ELEMENTOS ADICIONAIS PARA EFEITOS DE CONFORMIDADE DO ESTUDO DE IMPACTE AMBIENTAL

EA_EIA_SOUTELINHO_RIBEIRAL

PROCEDIMENTO DE AIA DO PROJETO DE AMPLIAÇÃO E FUSÃO DA PEDREIRA N.º 5144
“SOUTELINHO NOVO” E DA PEDREIRA Nº 4813 “RIBEIRAL”

(PROC. AIA_03/2022)

Figura 1: Identificação dos locais onde foram obtidas as fotografias e o sentido de foco das imagens.

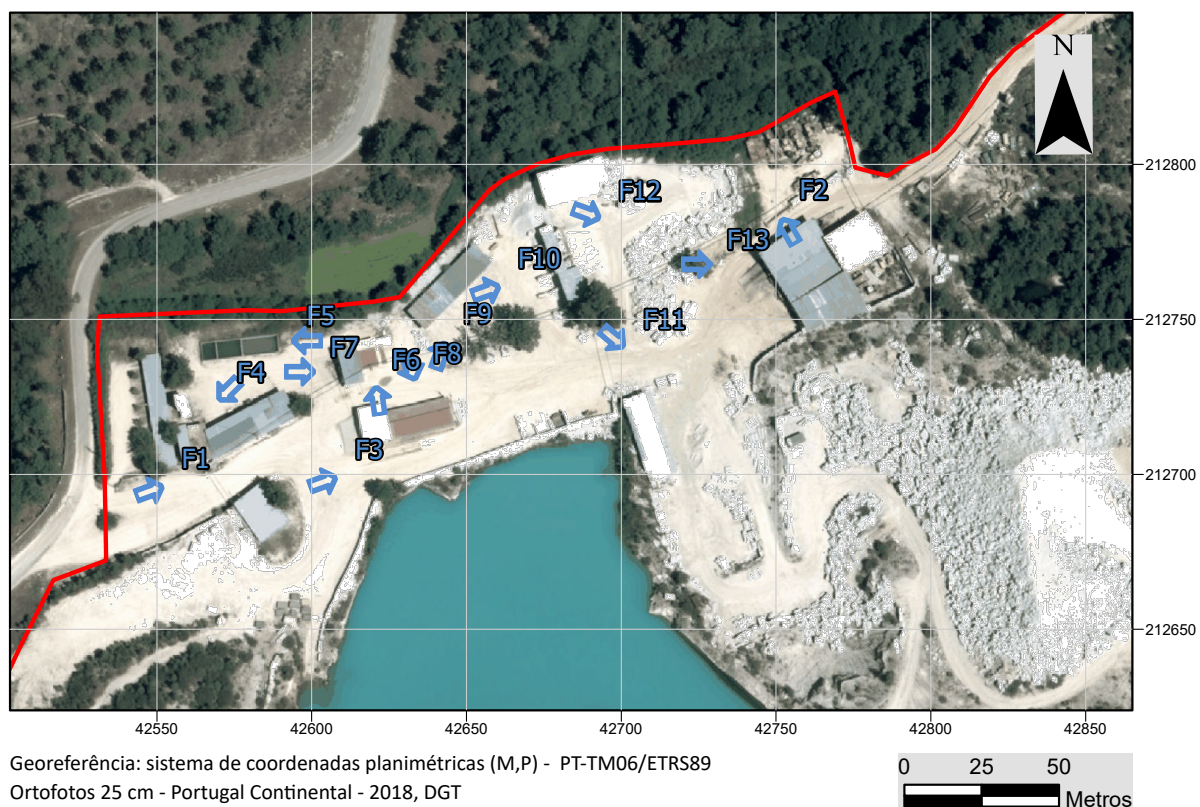
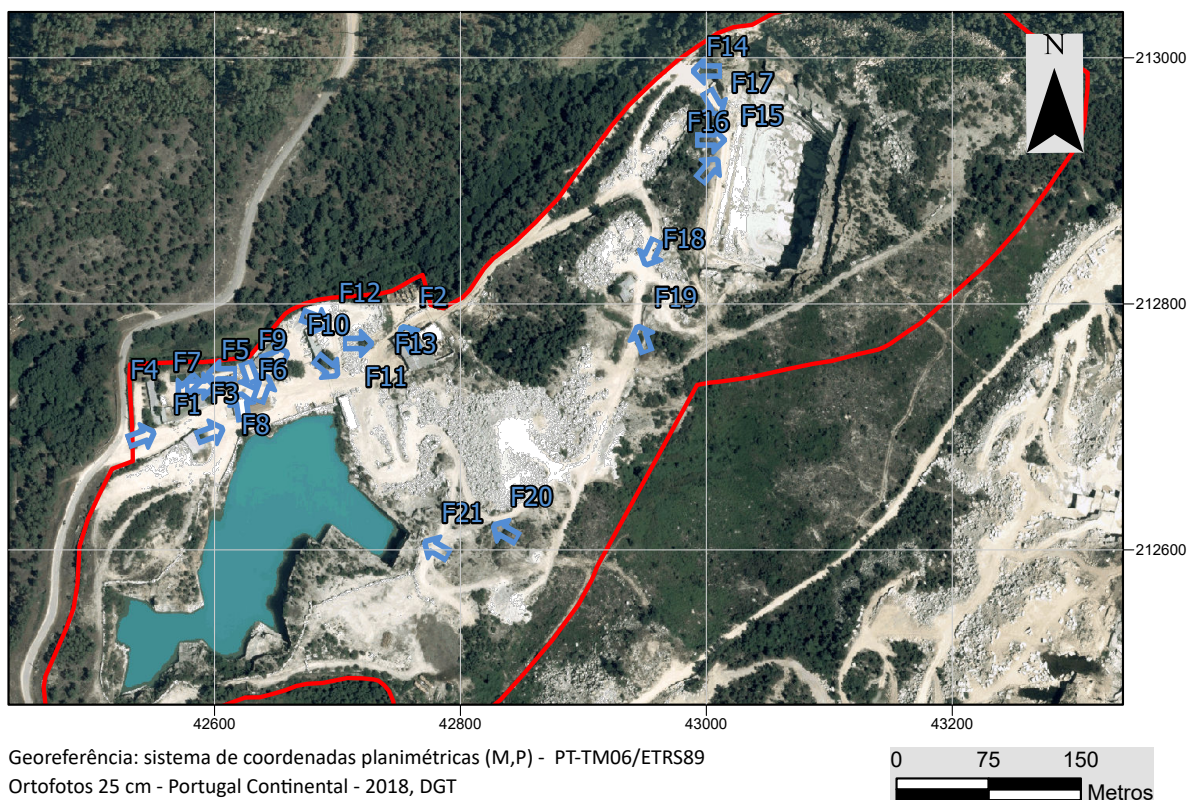
PEA - 1.9. Deverá ser apresentado levantamento fotográfico da situação atual, da área de intervenção e envolvente próxima, com identificação do sentido de foco das imagens na respetiva peça desenhada.

RESPOSTA – Na Figura 1 são identificados os locais onde foram obtidas as fotografias e o sentido de foco das imagens obtidas na caracterização da situação atual na área de intervenção e envolvente próxima.

Na Figura 2 à Figura 14 são apresentadas fotografias das instalações auxiliares e instalações industriais existentes na área a licenciar.

Figura 23: Pormenor dos taludes de enchimento das bancadas de exploração em flanco de encosta (figura apresentada no PARP).

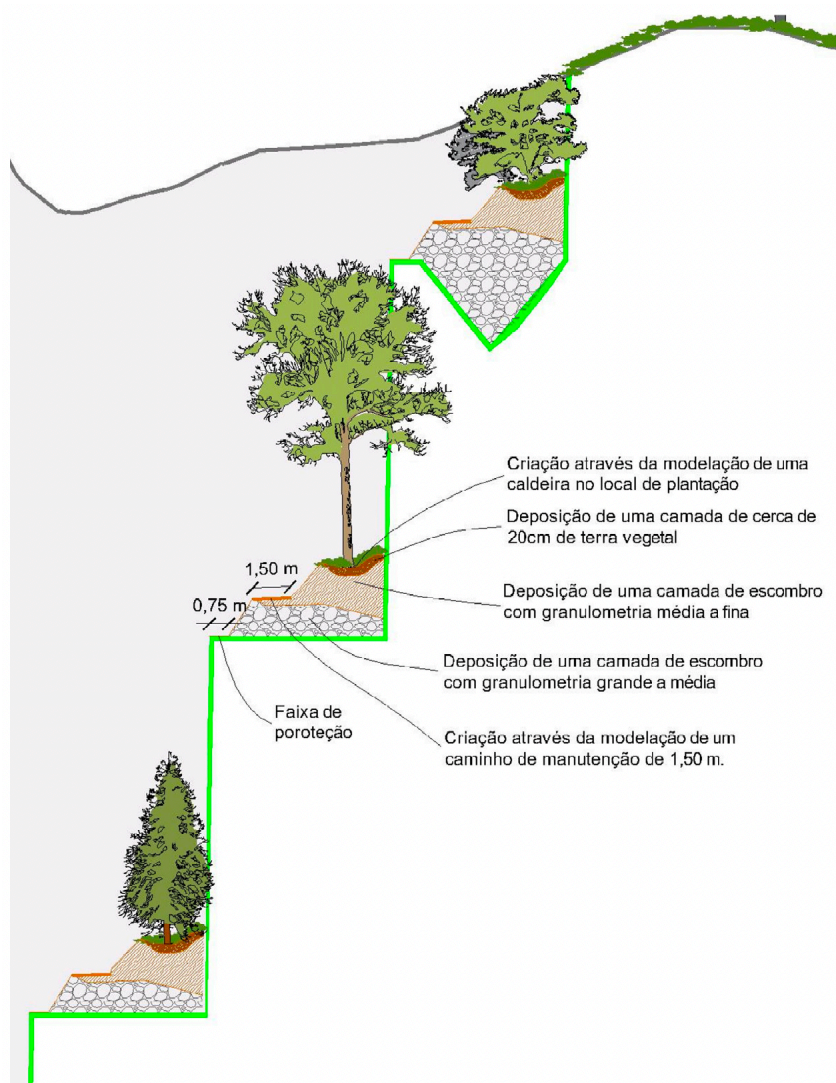
1.12. Deverá ser apresentado corte pormenorizado, a escala adequada, de execução dos taludes de enchimento e recuperação das bancadas.

RESPOSTA – No PARP foi apresentado o pormenor dos taludes de enchimento das bancadas de exploração em flanco de encosta, ver **Figura 23**. A modelação de terreno nas bancadas em flanco de encosta será realizada de forma a garantir a não verticalidade dos taludes.

Figura 24: Pormenor dos taludes de enchimento das bancadas de exploração em flanco de encosta (figura apresentada no PARP).

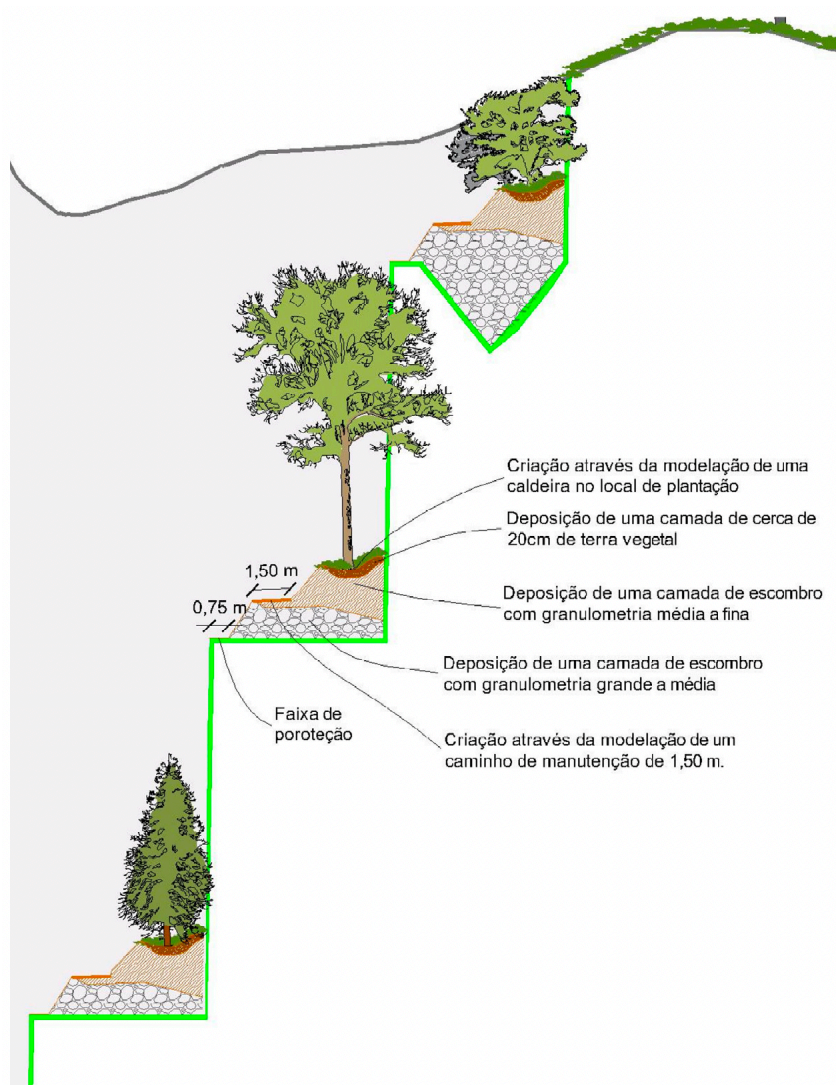
1.15. O PARP deverá ser corrigido de forma que os taludes não apresentem paramentos verticais com grandes alturas, após a recuperação, para garantir a segurança de pessoas e bens. Estes trabalhos deverão ser devidamente orçamentados.

RESPOSTA – Tal como respondido no ponto 1.12, no PARP foi apresentado o pormenor dos taludes de enchimento das bancadas de exploração em flanco de encosta, ver Figura 24. A modelação de terreno nas bancadas em flanco de encosta será realizada de forma a garantir a não verticalidade dos taludes.
